改善箇所説明図

代表車種：川崎 EDR-65J4（通称名：「65ZV-2」）

誤組部品箇所

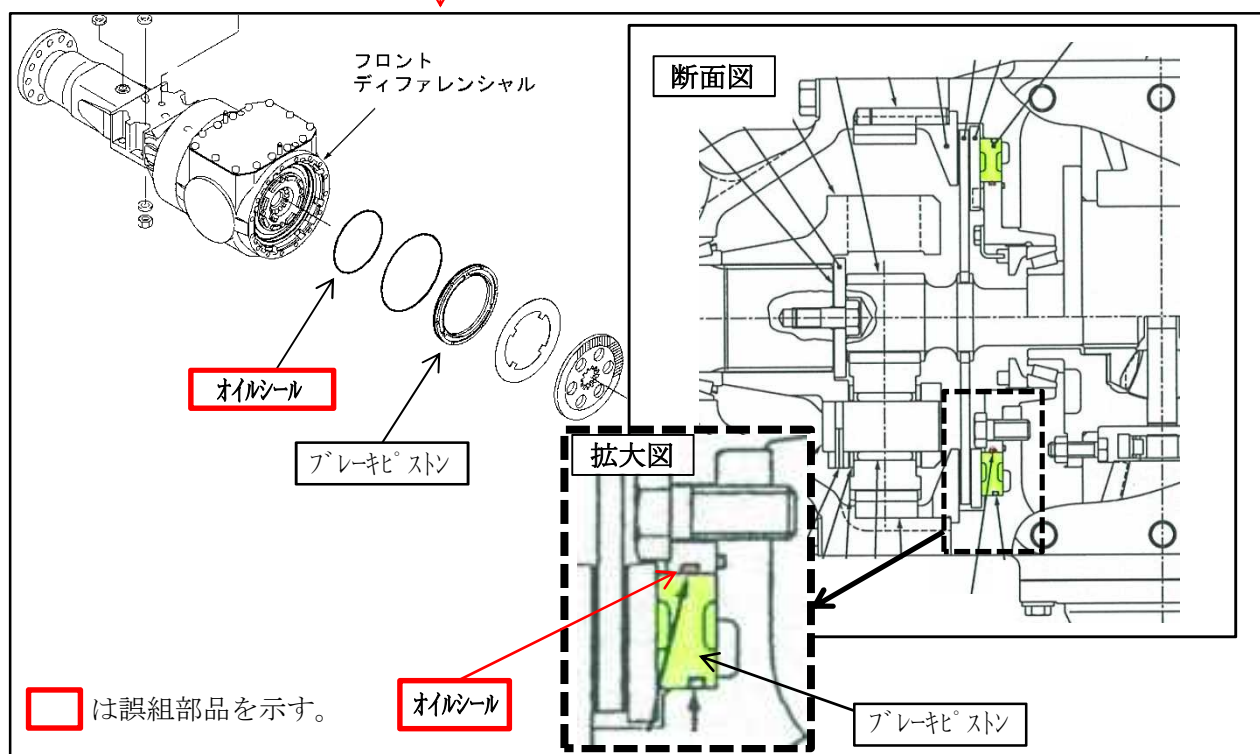
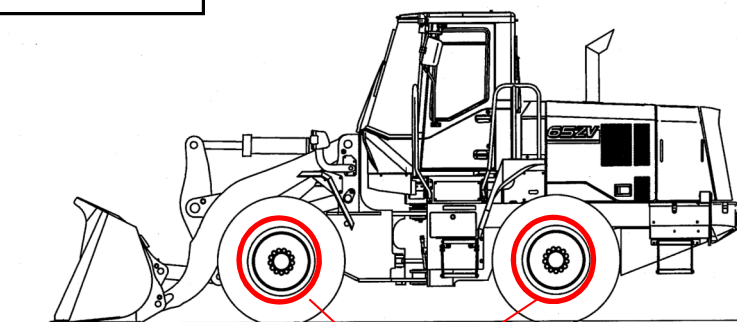
制動装置のブレーキピストンにおいて、ピストン部に誤ったオイルシールを組み付けたため、シール性が不足しているものがある。そのため、ブレーキ液が漏れ、そのままの状態で使用を続けると、ブレーキ液が減少して警告灯が点灯し、最悪の場合、制動力が低下するおそれがある。

全車両、ブレーキピストン部のオイルシールを正規品に交換する。
